# 滨海国泰新能源 3.75MW 分布式光伏发电项目

## 监 理 初 检 报 告

# 监理初验缺陷整改反馈表

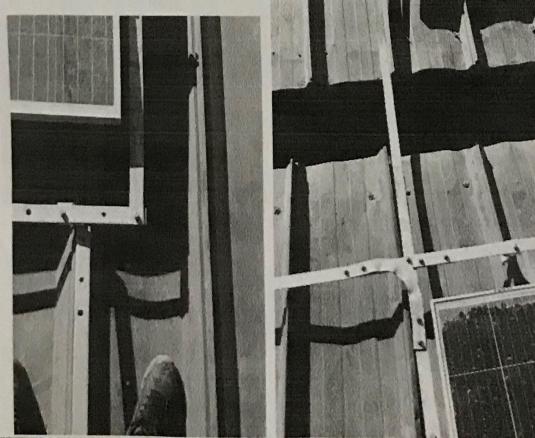
问题照片	问题详情
	箱逆变、开关站周边场地未整平，垃圾未清理，要求尽快平整场地，清理垃圾。
	设备接地未刷漆，基础底部洞口未进行封堵，要求尽快落实整改
	光伏区接地环网未完善施工，个别已施工的接地扁钢搭接长度不符合规范要求。接地扁钢搭接标准：T字型直角应用三角搭接工艺，十字型直角应用对角搭接工艺。

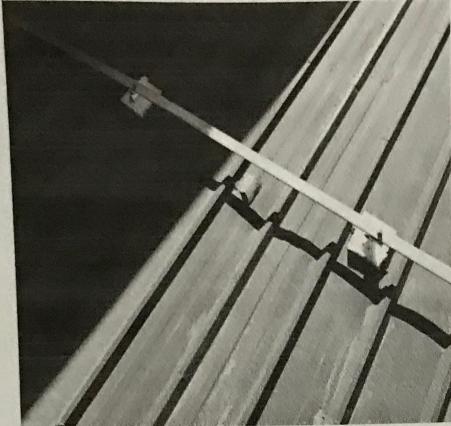
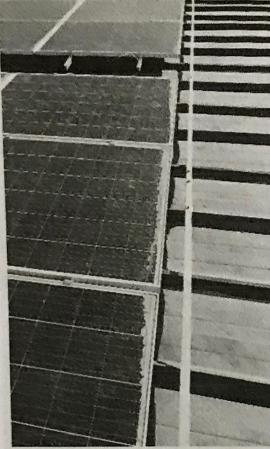
<p>此处因屋面原因，夹具无法固定，接地扁钢未固定牢靠。</p>
	<p>光伏板表面边缘处灰土较厚，存在遮挡，要求及时清洗。</p>
	<p>光伏板、电缆桥架下方有硬纸片等杂物，屋面排水沟内有杂物，在竣工验收前必须清理干净。</p>

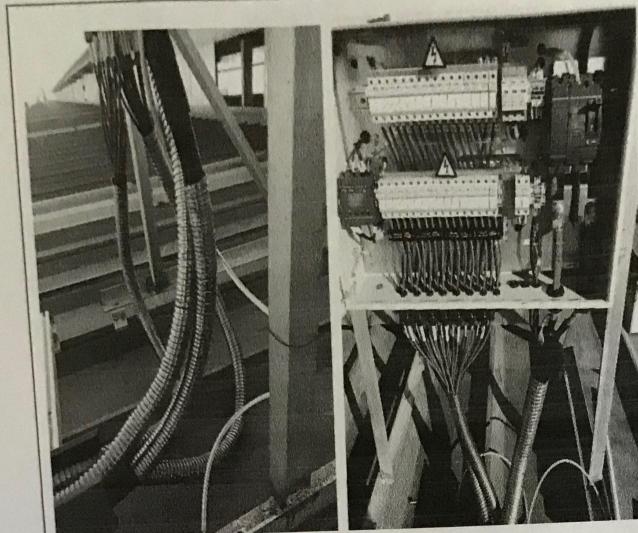
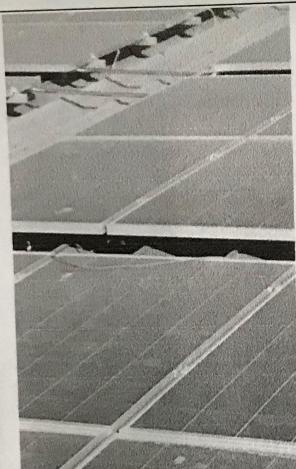
汇流箱下方直流电缆套管规格不合且长度不够，防火封堵未完善。要求尽快更换合适套管，避免电缆裸露在外，防火封堵及时完善。

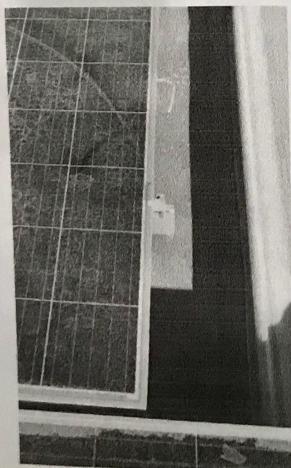
一处  $4mm^2$  线缆在组件上面，要求  $4mm^2$  电缆在组件下方与横梁绑扎固定，整齐摆放，过道处需穿钢套管。

在 1#屋面发现有组件接接地扁铁的黄绿接地线未进行连接，施工方应认真自检自查。

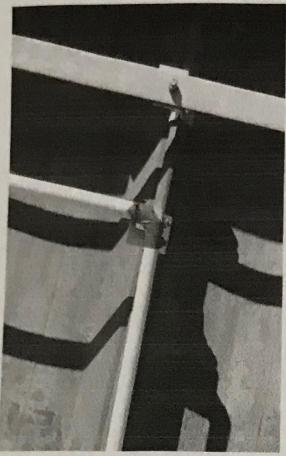
出电缆桥架的通讯线缆用 PVC  
套管易氧化。
